## 概要

この通知は、ザイリンクス CS324/CSG324、CS325/CSG325、CSGA324、FTGB196 パッケージ用に新しい出荷トレイが追加されることをお知らせするものです。

図 1: トレイ詳細図

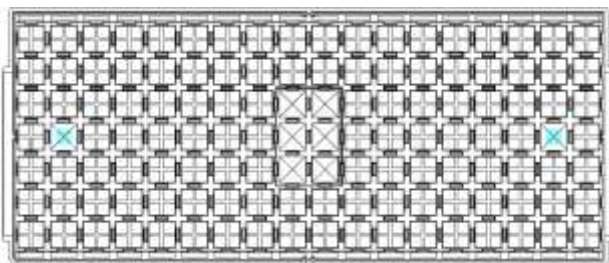
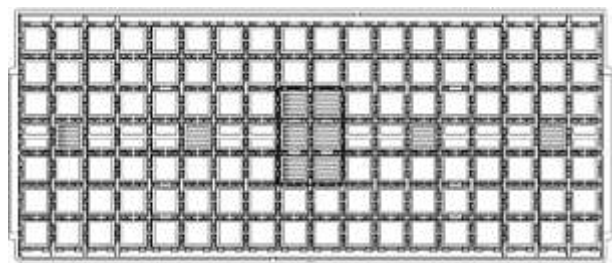
Daewon 社が製造する出荷トレイがザイリンクス CS324/CSG324、CS325/CSG325、CSGA324、FTGB196 パッケージ用として追加されます。

Daewon 社製のトレイのマトリクスは、Kostat 社製のトレイと互換性があり、X/Y 寸法が一致します。ただし、Daewon 社製トレイと Kostat 社製のトレイは滑り止めの位置が異なるため、積み重ねることはできません。両社のお荷トレイは積み重ねないようにしてください。

ザイリンクスは、この通知のリリース時点で新しい出荷トレイの使用を開始します。
